Saulgond le 28 mars 2018

Monsieur le Président de la Commission d'Enquête
Mairie
9, rue Eugène Gailledrat
87320 BUSSIERE POITEVINE

Je vous prie de prendre en compte mes observations qui sont défavorables à ce projet éolien pour les raisons suivantes :

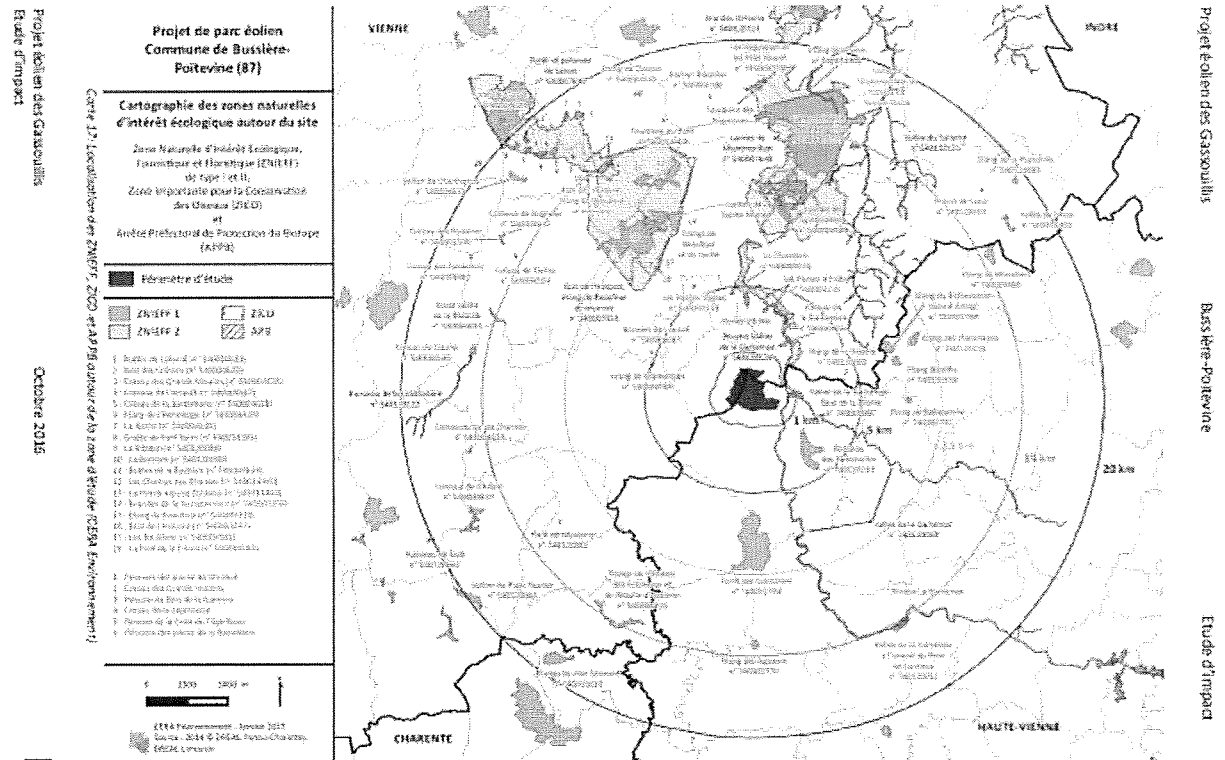
- page 37, le promoteur a choisi le Crédit Agricole du Languedoc, pourquoi n'va-t-il pas choisi une banque limousine ?
- page 40, le compte d'exploitation présenté n'est pas suffisamment documenté. Aucune donnée vérifiable n'étaye les prévisions de chiffre d'affaires.

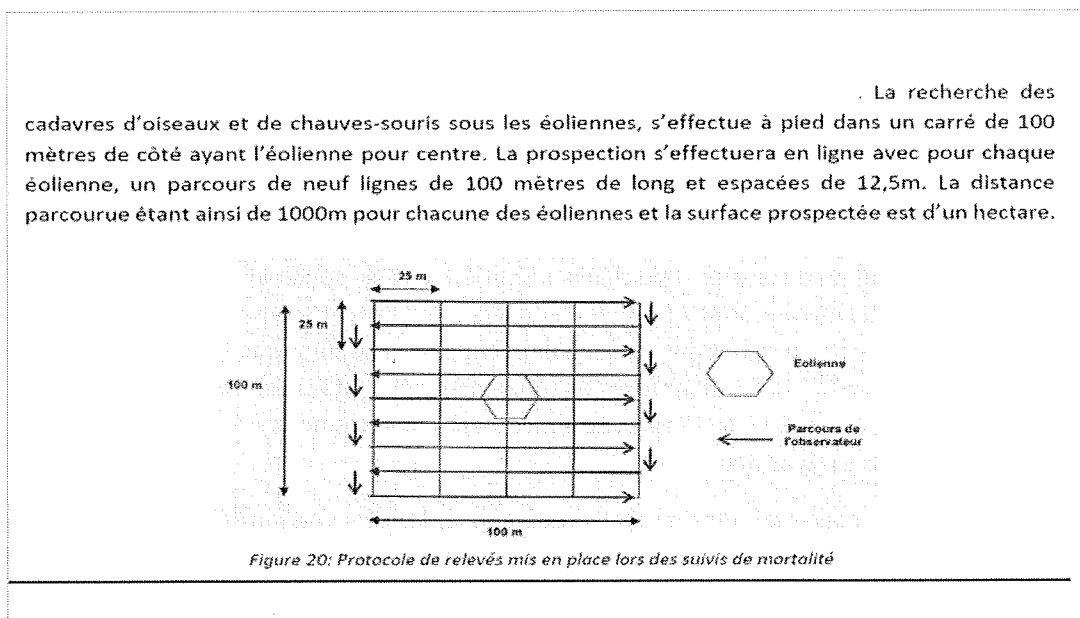
Page 392. Le protocole de suivi de mortalité ci-dessous ne permet pas de suivre la mortalité des oiseaux. La surface prospectée est insuffisante et on ne tient pas compte des oiseaux mangés par les prédateurs, de ceux qui sont blessés qui meurent à des km et de ceux qui peuvent être projetés à plusieurs centaines de mètres, la vitesse en bout de pâles pouvant être de 300 km/h.

Figure 42 : Simulation n° 4 depuis le lieu-dit La Liardière

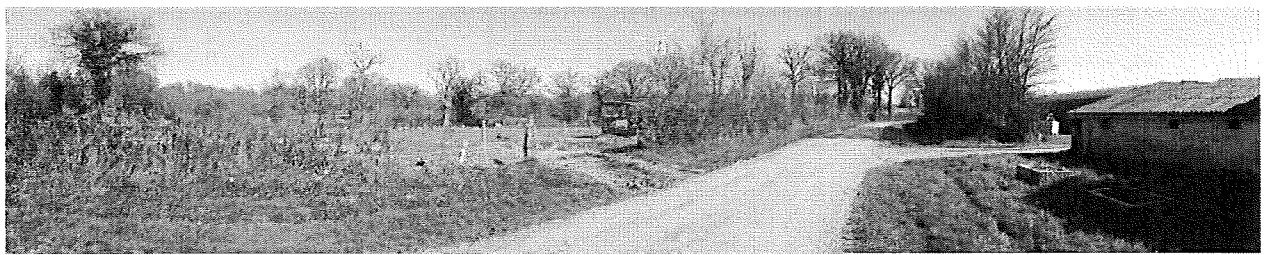
Page 77. Simulation d'une éolienne vue à 700 m depuis la Liardière. Ce photomontage est trompeur. Copie ci-dessous.

Les pâles des éoliennes sont représentées en V, il serait plus judicieux de les représenter dans leur hauteur maximale .
